新竹縣政府工程查核代表照片表

工程名稱：新竹縣北埔國中 107 年度校園整體規劃及校舍拆除重建工程

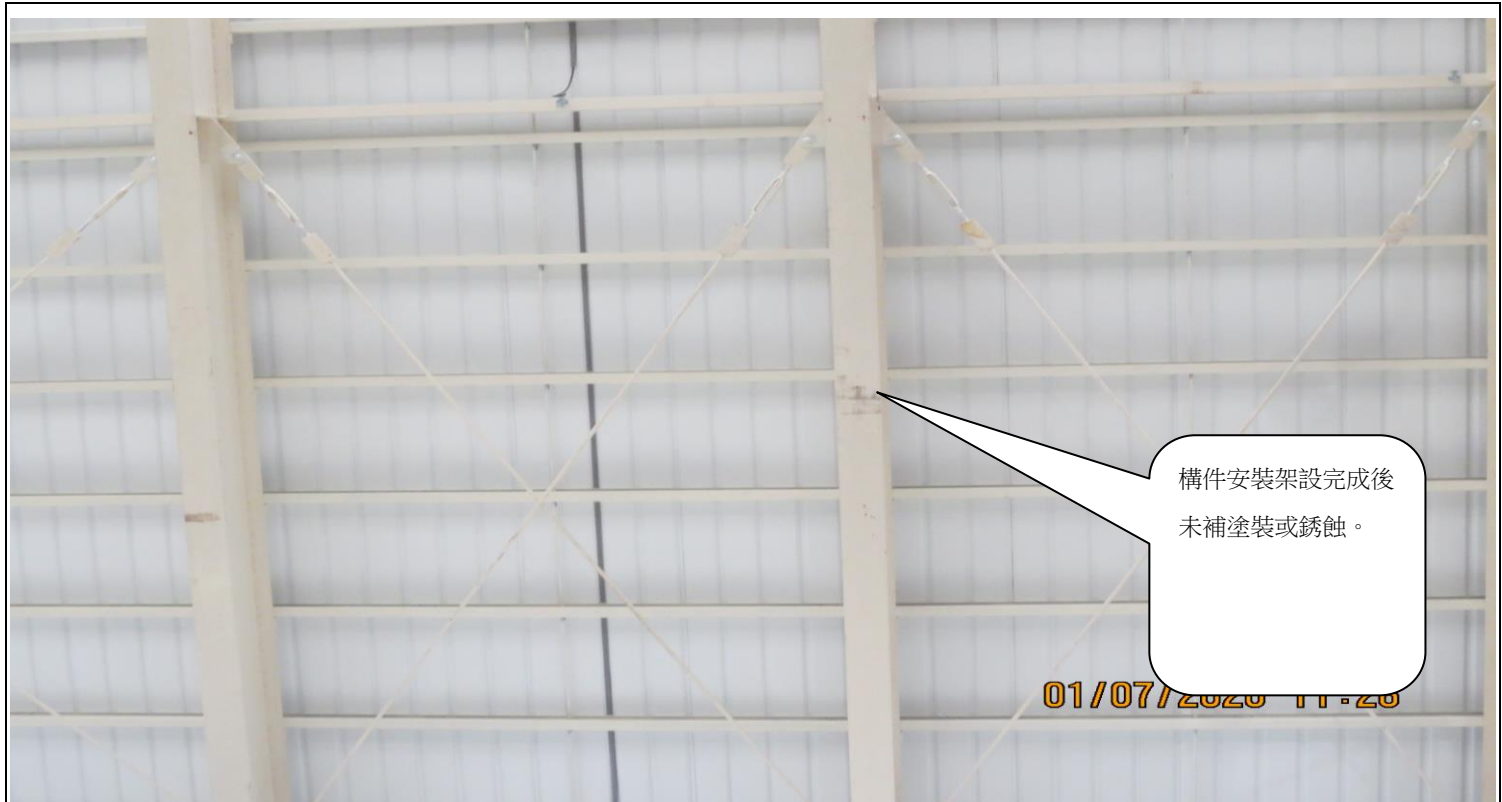
混凝土牆面殘留木片及金屬物甚多未清除。

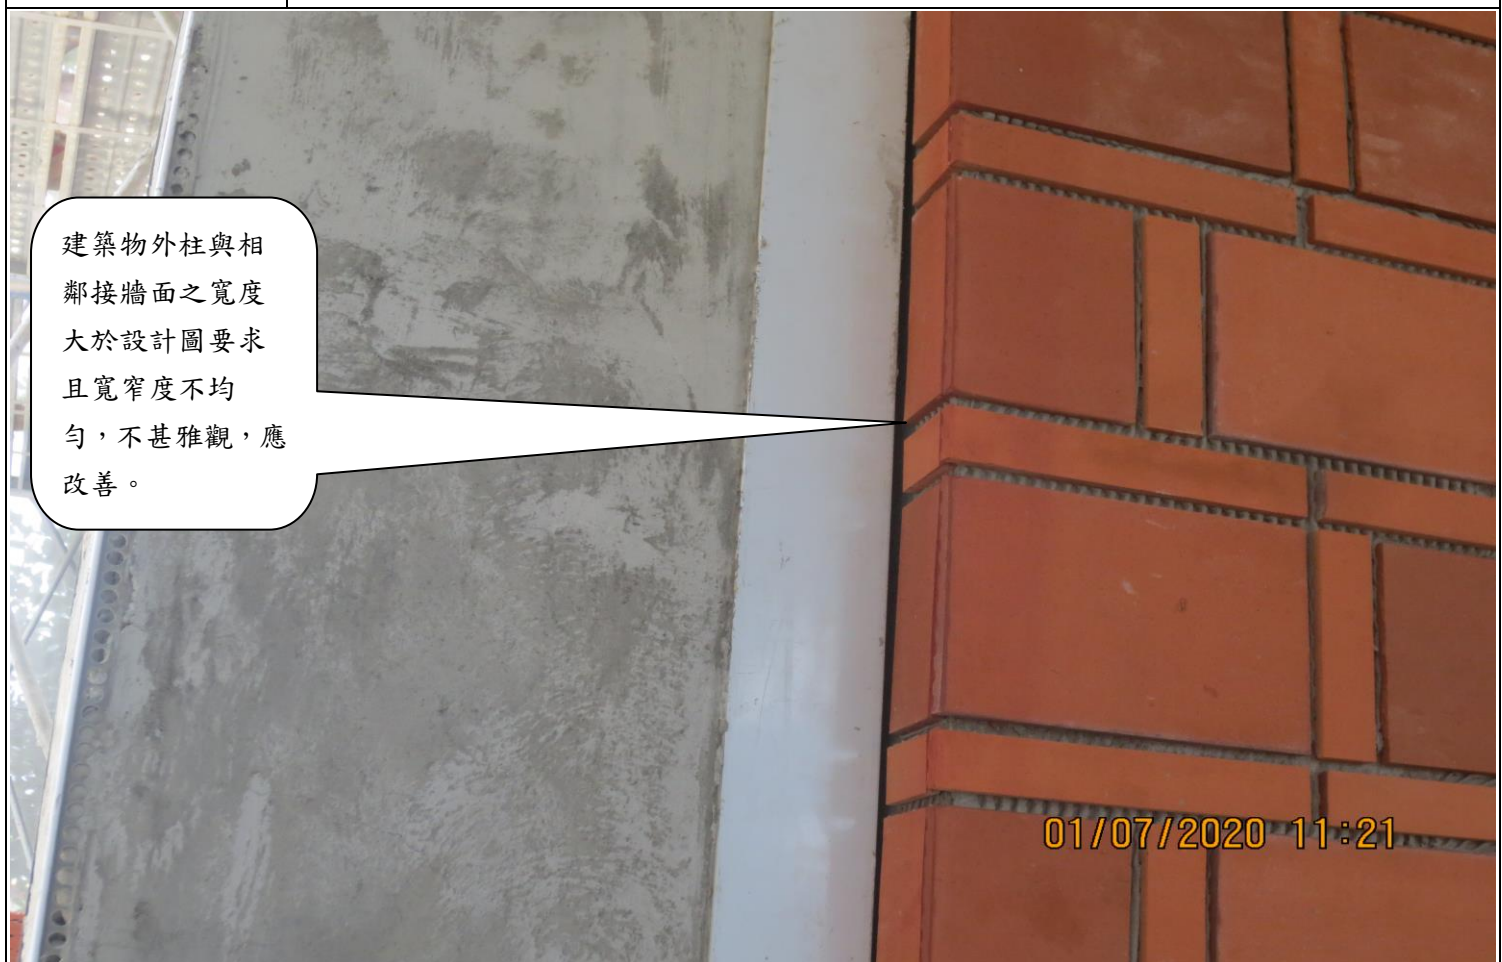
構件安裝架設完成後未補塗裝或銹蝕。
